Enquête publique n°E250200/38 ouverte du mardi 28 octobre au vendredi 28 novembre 2025, pour le projet de révision générale du plan local d'urbanisme, PLU, de la commune d'ORNON - **Conclusions - Avis**

Rédigé par le commissaire enquêteur François RAPIN

Figure 2: Extrait carte topographique Géoportail.gouv

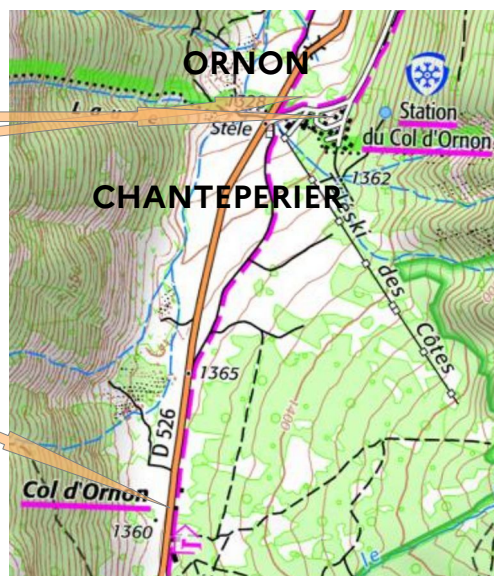
Le hameau du Plan du col et le projet attenant d'UTNI se situent en limite sud de la commune d'Ornon. Le col géographique d'Ornon se situe à environ 800 m avec un dénivelé différentiel d'environ 30m.

Le col est un endroit privilégié pour l'arrêt des touristes, surtout en été. Mais il est administrativement sur la commune de Chantepérier. Avec un hébergement et une restauration.

L'UTNI d'Ornon ne peut que se trouver sur le territoire communal d'Ornon. Cet handicap de situation pour l'UTNI n'est pas évoqué dans le dossier du PLU. Mais il

est rappelé par plusieurs contributeurs dans l'enquête. Il mériterait pourtant d'être affronté notamment envers l'équilibre financier de l'opération.

Figure 3: Extrait du règlement graphique de la révision du PLU au Rivier ; Jardins à protéger (en zone Ua) en vert;

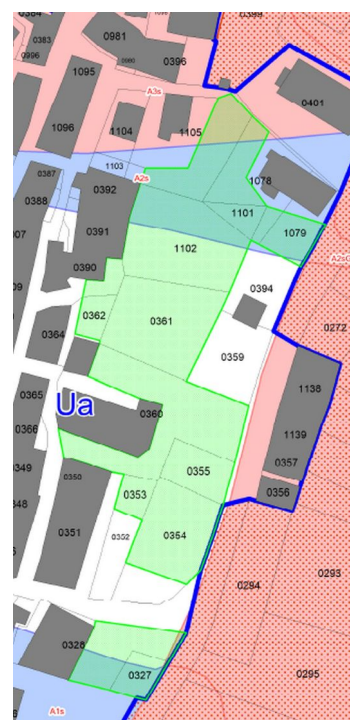
Le projet de révision du PLU étend ce classement sur d'autres parcelles **en zone Ua**, au Rivier et à la Pallud. Avec comme conséquence principale une **interdiction de construire**, même un abri de jardin.

Les **motifs prévus dans le L151-19 du CU** pour justifier un tel classement, à savoir « **culturel, historique ou architectural** », ne sont **jamais évoqués** ni dans le rapport de présentation ni dans le règlement (écrit ou graphique). Seul l'intérêt paysager est évoqué³⁷, sans être rattaché à l'un des 3 motifs cités dans le L151-19. En réponse à mes questions, la simple revendication n'établit pas clairement et de manière appropriée le (ou les) motif(s) qui pourraient être retenus.

Plusieurs contributeurs s'étonnent, regrettent, s'opposent à ce classement de jardins en zone Ua au Rivier : impossibilité de construire une extension, un garage ; perte de valeur financière. Certains ajoutent que ces terrains (au sud) sont hors risques naturels (zones en blanc sur le plan), ce qui est assez rare sur Ornon : c'est dommage de les rendre inconstructibles !

De plus, quelques éléments ne sont clairement pas des jardins : cours revêtues, cheminements d'accès carrossables.

En réponse au procès-verbal de synthèse, la commune choisit ce qui me semble être une bonne **voie d'apaisement** : « **La protection des jardins au hameau du Rivier sera supprimée. Afin de respecter et atteindre les objectifs de densification poursuivis par la commune, ces terrains seront intégrés à l'OAP thématique n°2 Logements / densification** ».

Je recommande le suivi intégral de cet engagement.

Figure 4: Carte Géoportail-urbanisme sur la Grenonière 2025 (Plu 2017 en vigueur) ; Trait violet (passant sur la bordure sud-ouest de la construction) : limite de zone Ua / zone A ;

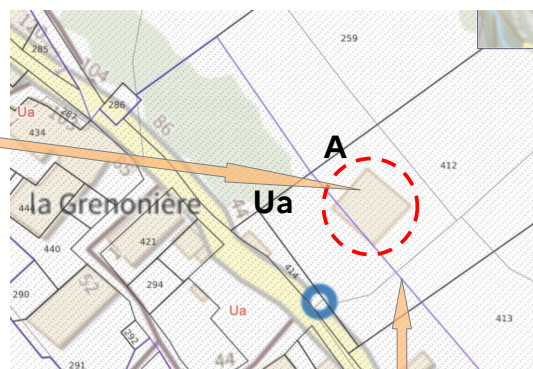
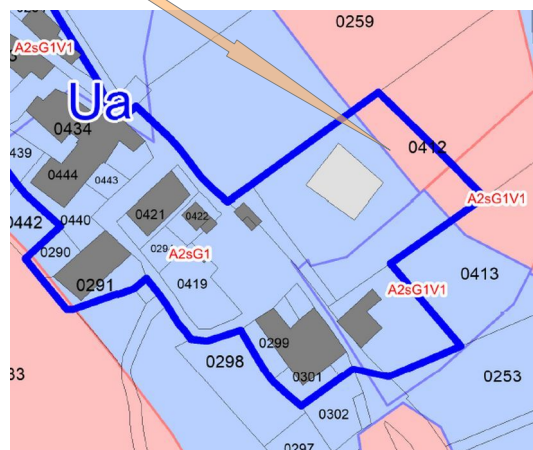
Au hameau de la Grenonière, une nouvelle³⁸ habitation attire l'attention : elle est **construite** en très grande partie **sur la zone agricole** du PLU en vigueur depuis 2017, sur la parcelle A412.

De plus la révision du PLU propose une généreuse **extension** (~une quinzaine de mètres) **de zone Ua** bien au-delà de ses murs, y compris en zone d'aléa fort (en rouge). Ainsi que la suppression de la partie de parcelle A259 voisine de la zone Ua.

Ainsi un **doute sérieux existe sur la validité légale du permis de construire au démarrage effectif des travaux** (en 2022, voire 2023 ?) donc avec un délai largement supérieur à 3 ans⁴².

En réponse au procès-verbal de synthèse, la commune choisit ce qui me semble être une bonne voie d'apaisement : « **Concernant le périmètre de la zone Ua, celui-ci sera diminué sur le hameau pour longer le bâtiment existant au Nord de la parcelle A0412. La zone Ua viendra également intégrer l'accès (partie non déclarée au RPG 2024) passant par la parcelle A0259. Afin de respecter et atteindre les objectifs de densification poursuivis par la commune, la partie de parcelle A0259 classée en U sera intégrée à l'OAP thématique n°2 «Logements /densification. »**

Je demande le suivi intégral de cet engagement.

- 1) Réduire fortement l'extension vers le nord-est de la zone Ua en traçant le périmètre de cette zone en proximité des façades nord-ouest, nord-est et sud-est, d'une manière similaire au tracé de cette limite inter zones le long des autres maisons du même hameau ;
- 2) Maintenir l'intégralité de son chemin d'accès (situé au sud-ouest) en zone Ua.
